Vrijgaverapport van:

Vrijgaverapport van 2-delige vacovit doorvoerpen voor 30AX plaatstel
d.d. 3.2.1984

De vrijgave heeft betrekking op het 30AX plaatstel met 2-delige doorvoerpen, codenr. 8222 041 5595-1 met lange stengel en 8222 041 5162-2 met korte stengel.

DISPLAY SYSTEMS	STANDARD RELEASE SHEET	TVR-63-84-046
		DATE:

Deze zijn als volgt te combineren: ;

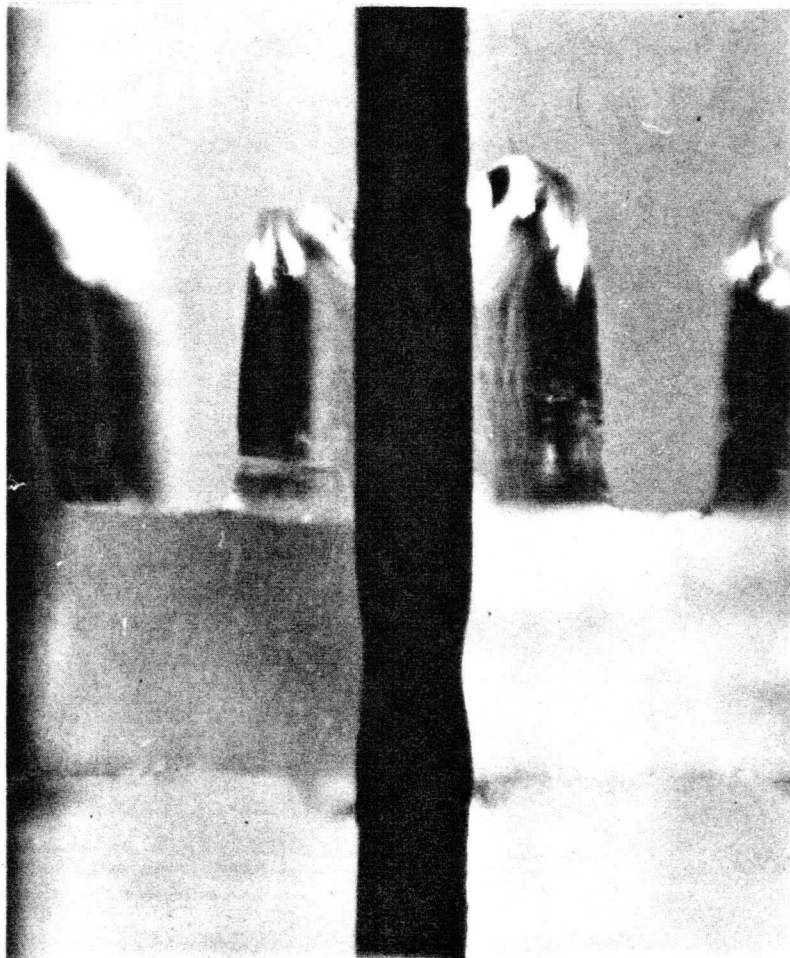
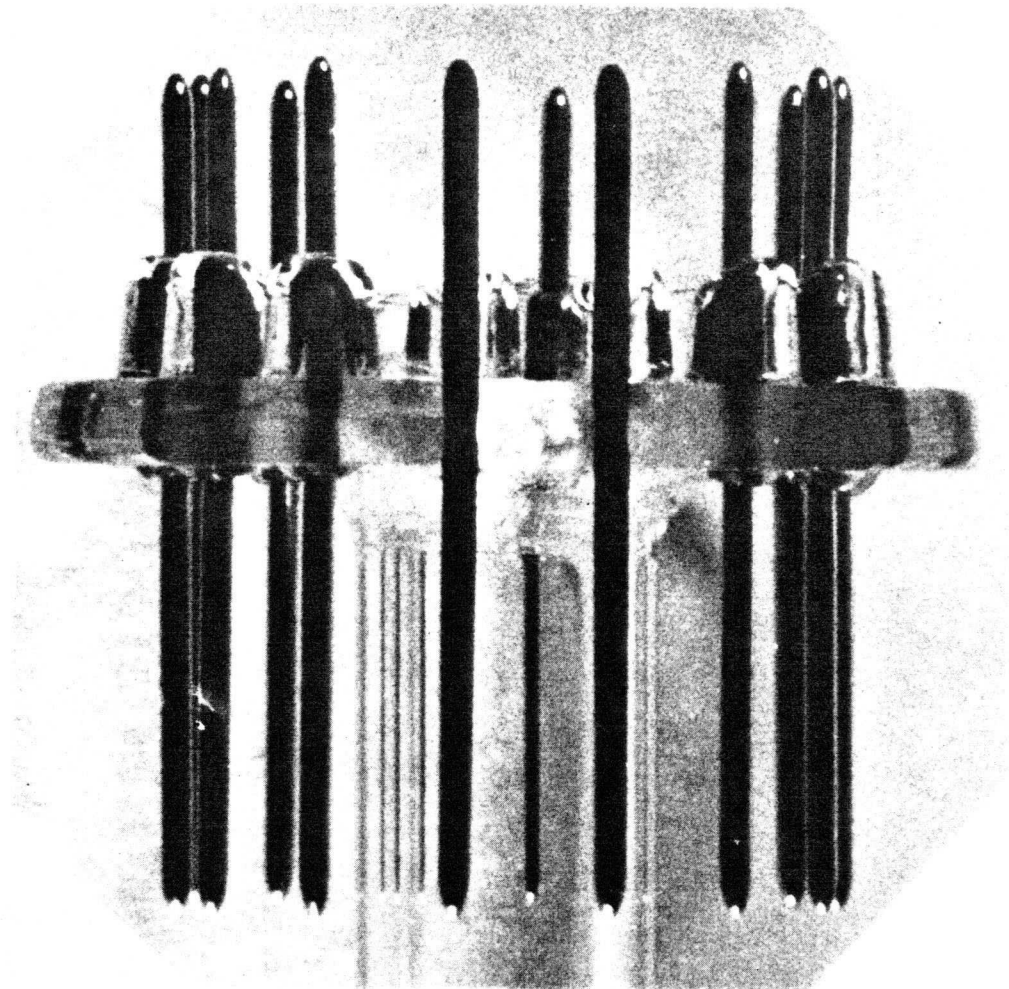
- A + B 25,1 voor 30 AX, Hibi, Lobi
- D + D 23,0 " Mini-neck, Bivi
- A + C 21,0 " Hibi en Lobi
- D + E 21,0 " Bivi
- D + C 18,1 " Mini-neck.

las zit op andere plaats in het glas.

Hierbij ligt, afhankelijk van het plaatsteltype, de las minimaal 0,80 vanaf de onderkant van de plaatstelbodem.
